DIRECTION DELEGUEE AU PILOTAGE
STRATEGIQUE, A L'APPUI AUX SERVICES ET AUX
TERRITOIRES

POLE INGENIERIE ET PARTENARIATS

Objet : Avis du Conseil départemental d'Indre-et-Loire sur le projet de révision du Plan Local d'Urbanisme de la commune de La Chapelle-Blanche-Saint-Martin

Extrait comptages permanents 2024

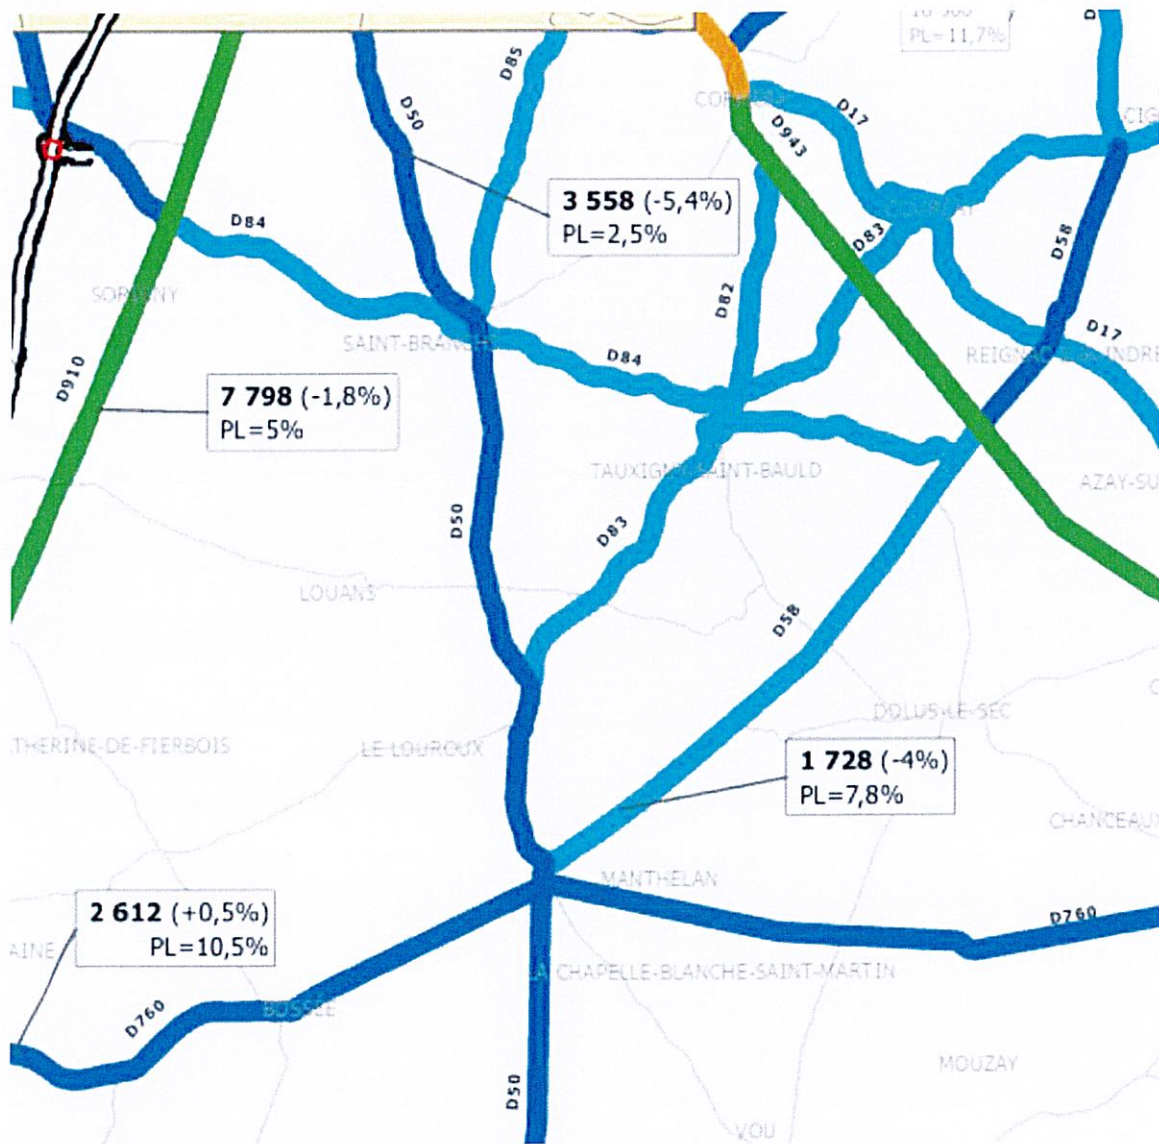
Le rapport de présentation du PLU pourrait actualiser les données relatives au trafic routier sur la RD50.

Il y a effectivement 3558 véhicules par jour sur la RD50 (comptages permanents 2024), toutefois, au niveau de la commune de La Chapelle-Blanche-Saint-Martin, il y a 2582 véhicules (données comptages temporaires de 2024 - cf. extraits joints).

Routes à Grande Circulation

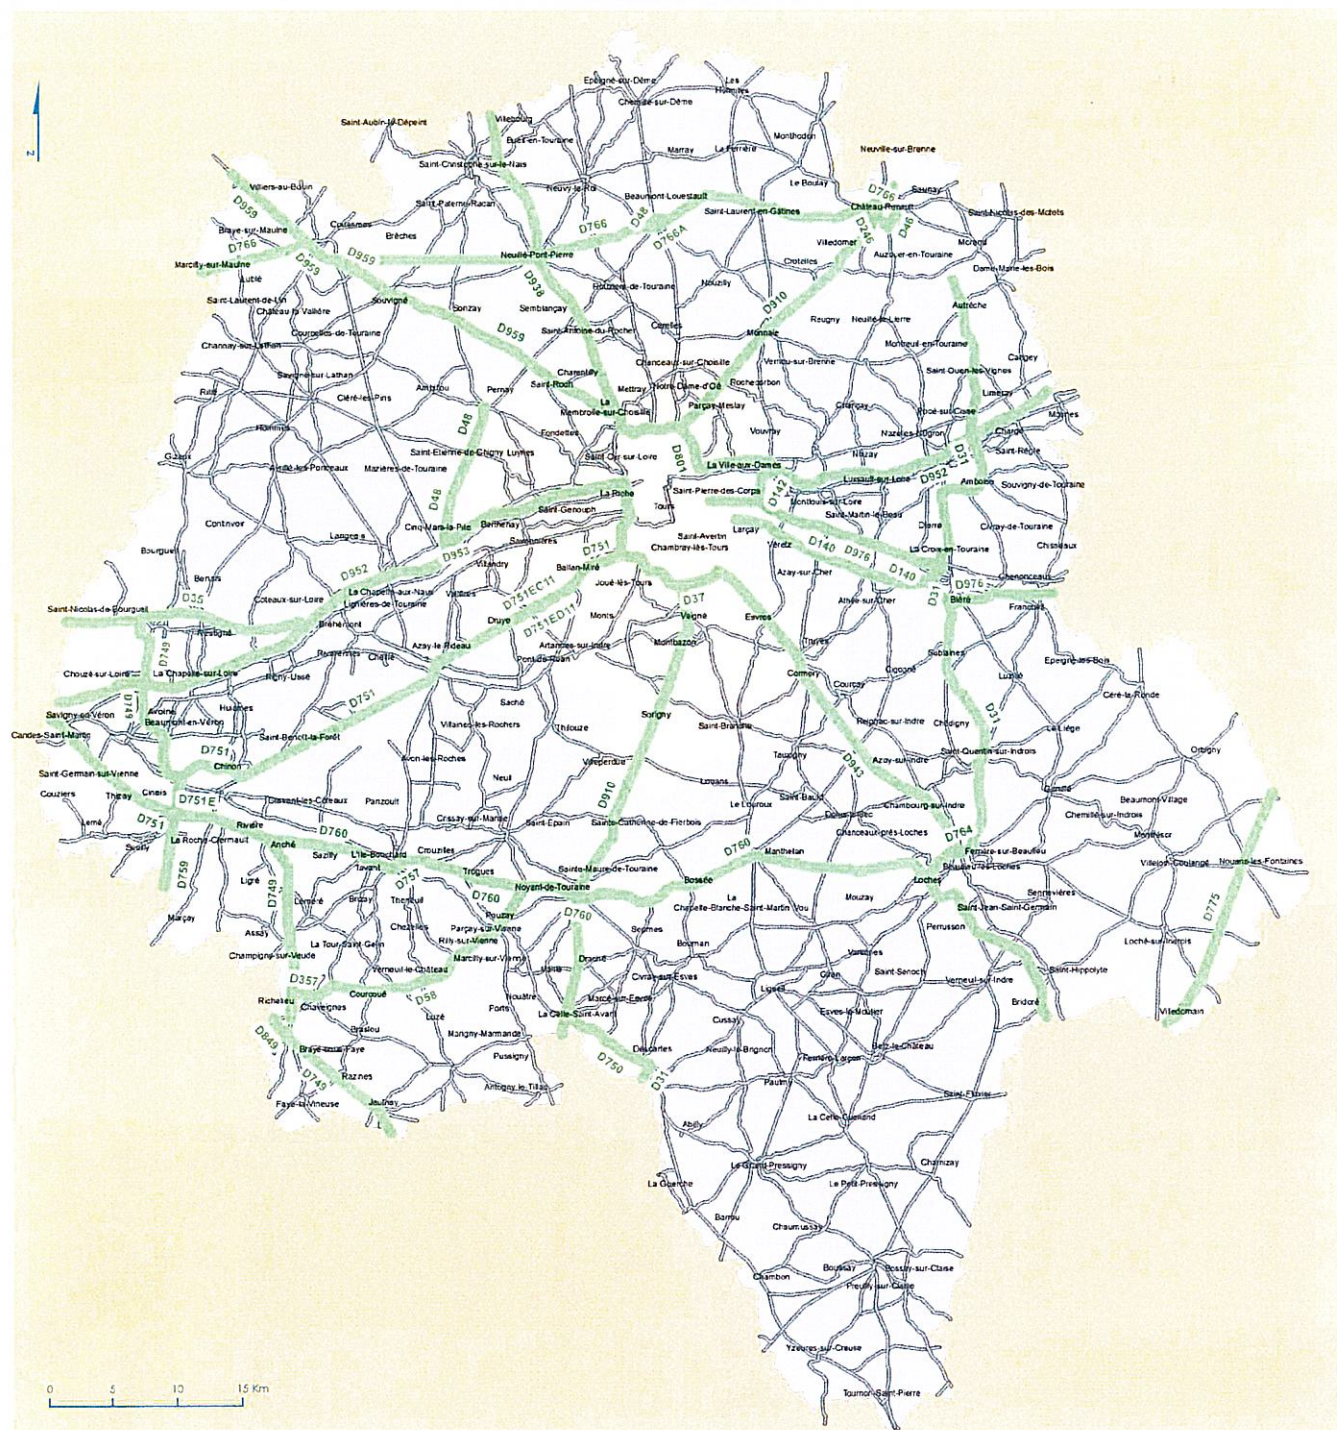
- **Contrairement à ce que mentionne le règlement du PLU (pages 31 et 36), les RD50 et RD97 ne sont pas des voies classées à grande circulation** (cf. carte jointe, il n'y en a pas sur la commune).

Le règlement des zones A et N en ce qui concerne l'« Implantation des constructions par rapport aux voies et emprises publiques » doit être modifié en conséquence (les points 4.1.2. de la zone A et 5.2.2. de la zone N).
